女川原子力発電所2号炉 原子炉建屋屋根トラスの 解析モデルへの弾塑性解析の適用 (第628回審査会合 [平成30年9月25日] 指摘事項に対する回答)

平成30年11月29日
東北電力株式会社

審査会合における指摘事項(屋根トラス)

合成梁効果の扱い

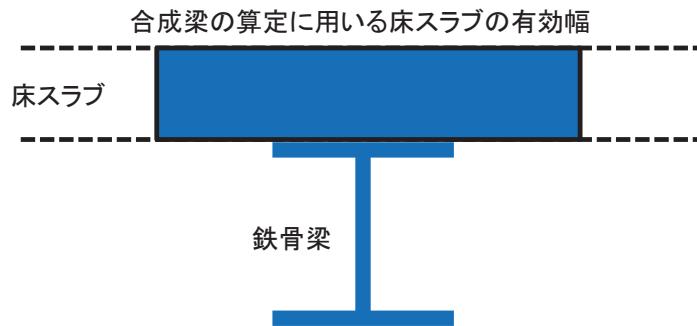
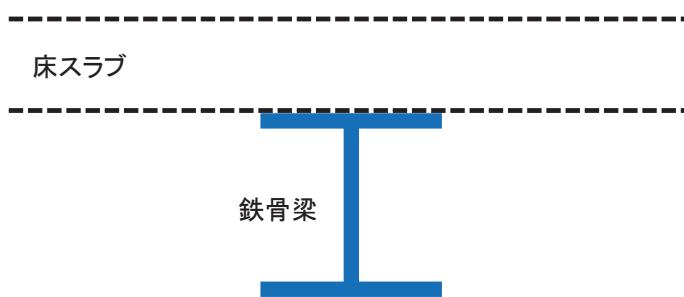
No	審査会合日	項目
95	平成30年9月25日	基準地震動Ssに対する評価方針において、屋根トラスの保守性を担保するためSs未満の地震による屋根スラブの剛性低下を考慮した考え方を提示すること。
97	平成30年9月25日	屋根スラブにおいて合成梁効果を考慮することについて、既工認での実績並びに今回工認での目的、効果、妥当性及び適用性を提示すること。

- 屋根トラスは屋根スラブとスタッドにより一体化されていることにより面内および面外に高い剛性を確保しているが、既工認における屋根トラスの設計においては、この効果を安全側に無視していた。
- 一方、東北地方太平洋沖地震(3.11地震)に対するシミュレーション解析では、既工認ベースの屋根トラスモデルによる評価結果は、実被害※に比べ過大な応答になったため、屋根スラブの合成梁効果を取り入れたモデルによって再検討を行っている。しかし、再検討結果においても応答は過大で、十分低減されていない結果となった。
- 今回工認においては、シミュレーション解析結果を踏まえ、合成梁効果を考慮したモデルを採用する方針であったが、その効果はあまり大きいものではないことを踏まえ、**屋根スラブの面外剛性はモデル上考慮しないものに見直すことによって保守性を確保する。**

耐震壁の剛性補正の考え方

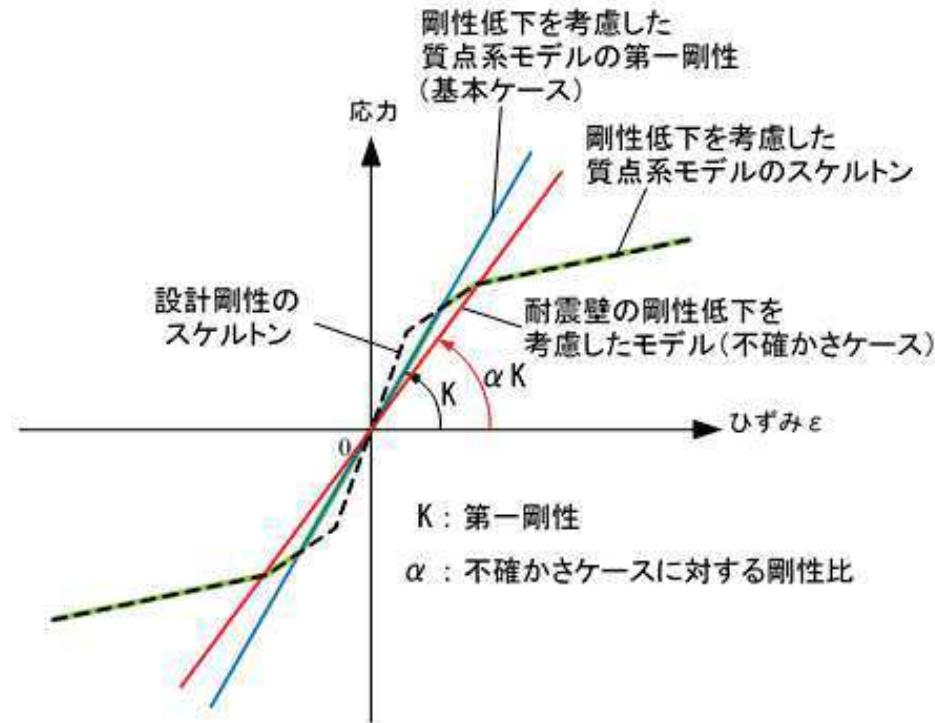
No	審査会合日	項目
99	平成30年9月25日	屋根トラスの地震応答解析における耐震壁の剛性低下モデルの考え方について、図に示しているK及び α の意味を提示するとともに、基本ケースと不確かさケースの関係性も踏まえて、考え方を整理して提示すること。

- 耐震壁のシェル要素については、解析コード上の制限により弾性モデルとなっている。
- 耐震壁のモデル化にあたっては、質点系モデルにおける上部耐震壁の初期剛性低下に整合するよう剛性を補正する方針とする。また、基準地震動Ssに対しては、質点系モデルにおける耐震壁の復元力特性モデルに基づく剛性低下(非線形化)が生じることから、質点系モデルの非線形化後と同等の剛性低下も考慮する。

剛性比例型減衰による
減衰定数と振動数の関係

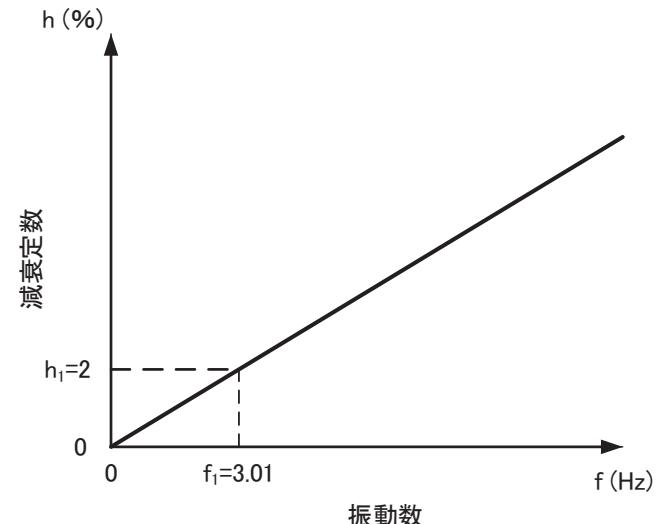
No	審査会合日	項目
98	平成30年9月25日	初期剛性比例型減衰を用いることの妥当性について、地盤－建屋連成系の1次固有周期とオペフロ位置における加速度応答スペクトルの卓越周期との関係及び各方向の一次固有振動数の関係を整理して説明を見直すこと。

- 地震応答解析における減衰評価は、水平材の応答に影響の大きい鉛直方向1次固有振動数(3.01Hz)に対して鉄骨造部分の減衰定数は2%，鉄筋コンクリート造及び鉄骨鉄筋コンクリート造部分の減衰定数は5%とし、NS, EW方向の短い方の1次周期に対して減衰定数を設定する。
- 今回工認では、原子炉建屋屋根トラスの地震応答解析における減衰評価について、鉄骨造の構造物に対して一般的に適用しており、先行サイトで実績のある剛性比例型としている。
- 剛性比例型減衰の特徴として高次モードの減衰を大きくとることになるが、高次モードが屋根トラスの応答へ及ぼす影響は小さいため、剛性比例型減衰の採用が屋根トラスの応答へ与える影響は小さいと考える。

入力地震動の取り出し位置
(例)質点系モデル 鉛直方向)

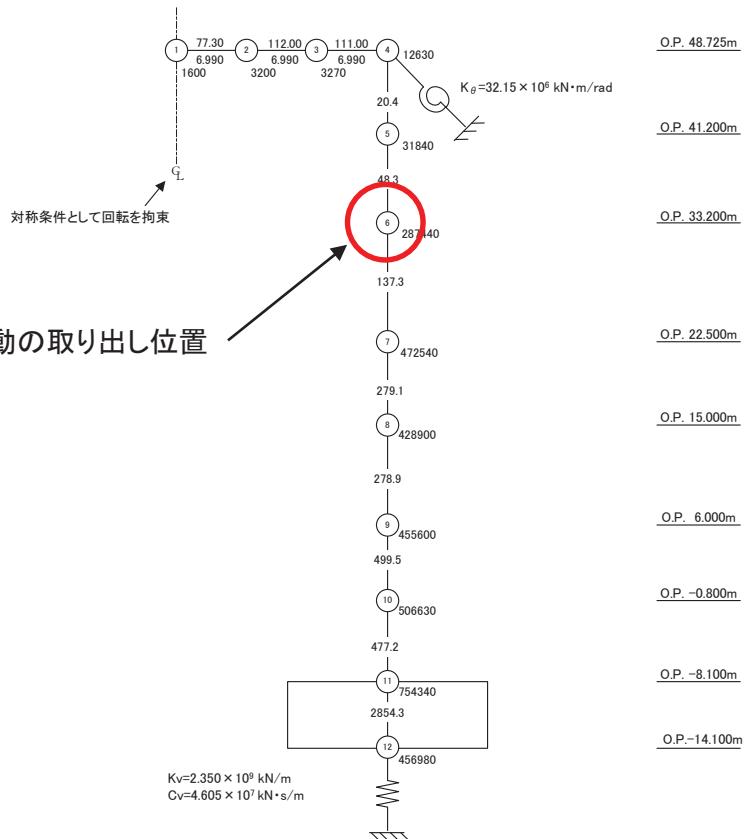
No	審査会合日	項目
96	平成30年9月25日	オペフロ位置に入力する鉛直方向の応答波について、質点系モデルでは屋根スラブが考慮されていないことから、屋根スラブの応答波における影響について確認し提示すること。

- 解析モデルへの入力地震動は、原子炉建屋の質点系モデルによる地震応答解析結果から得られる燃料取替床レベル(O.P.33.2m)の応答結果(水平、鉛直及び回転成分)を用いることとし、燃料取替床位置を固定として、同時入力による地震応答解析を実施する。
- 原子炉建屋水平方向の質点系モデルは床ばねモデルを採用しているため、入力波はモデル脚部の2質点の平均波を入力する。
